福島第一原子力発電所における 施設・設備の耐震クラス分類の考え方に関する意見

2022年10月26日

東京電力ホールディングス株式会社

本資料は、第102回 特定原子力施設監視・評価検討会の資料2-1「スラリー安定化処理設備に関する審査上の論点」（原子力規制庁）において示された4つの論点のうち、「論点3. 耐震クラス分類」について当社の意見を示すもの。

(参考) 耐震クラス分類のケーススタディ(3)

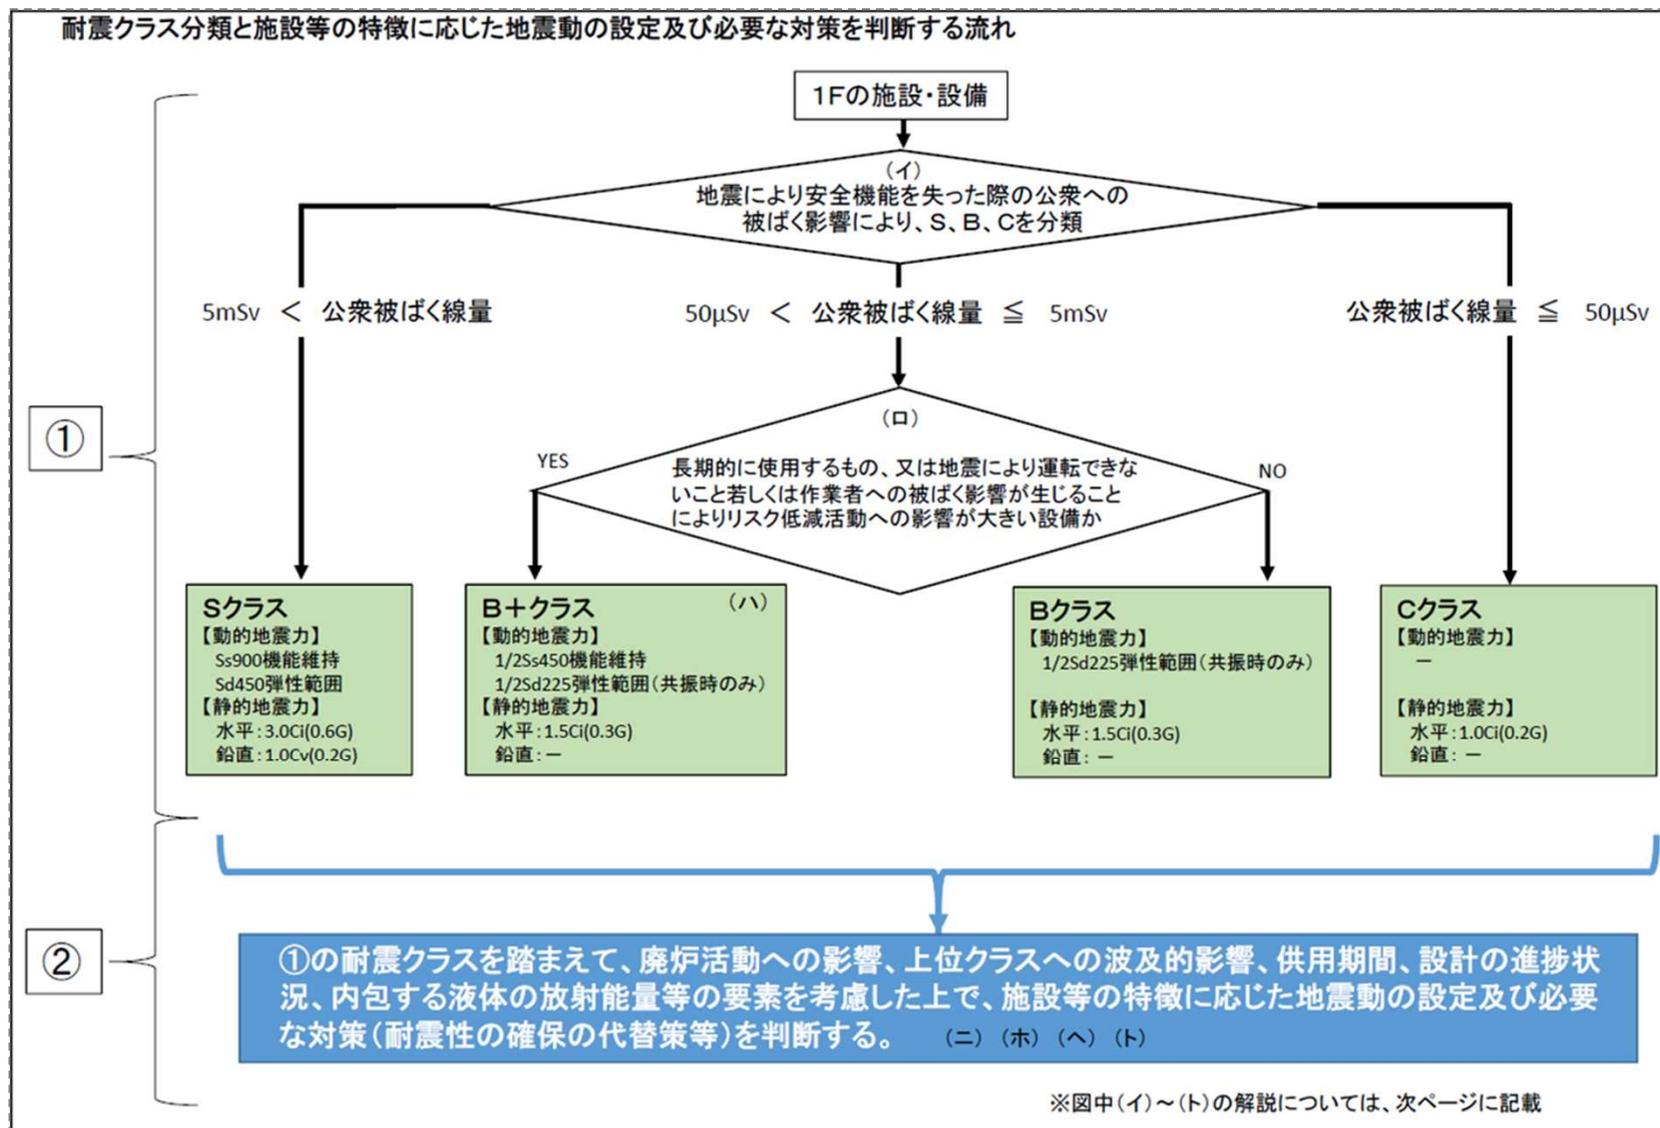
ケース3：インベントリが小さく、安全機能を失った場合の放射線影響が小さいケース
 低レベル汚染の廃棄物を収納するコンテナ等を保管する建屋の耐震クラス分類の例

フロー①	当社意見	規制庁殿フロー
公衆への放射線影響評価で考慮する条件※	<ul style="list-style-type: none"> 取り扱う放射性物質のインベントリ 施設等の設置場所（敷地境界からの距離など） <p style="text-align: center;">+</p> <p>a. Ss900に対する遮へい・閉じ込め機能の維持の程度 ⇒ 考慮しない</p>	<ul style="list-style-type: none"> 取り扱う放射性物質のインベントリ 施設等の設置場所（敷地境界からの距離など） <p style="text-align: center;">+</p> <p>a. 緩和対策等様々な条件は設定しない</p>
評価結果	<ul style="list-style-type: none"> 遮へい・閉じ込め機能による影響緩和を考慮しない公衆への放射線影響が50μSv以下 <p>⇒ 容器（遮へい・閉じ込め機能）は <u>【Cクラス】</u></p> <p>⇒ 建屋（遮へい・閉じ込め機能）は <u>【Cクラス】</u></p>	<ul style="list-style-type: none"> 遮へい・閉じ込め機能による影響緩和を考慮しない公衆への放射線影響が50μSv以下 <p>⇒ 容器（遮へい・閉じ込め機能）は <u>【Cクラス】</u></p> <p>⇒ 建屋（遮へい・閉じ込め機能）は <u>【Cクラス】</u></p>

耐震クラス分類の結果は**同じ**
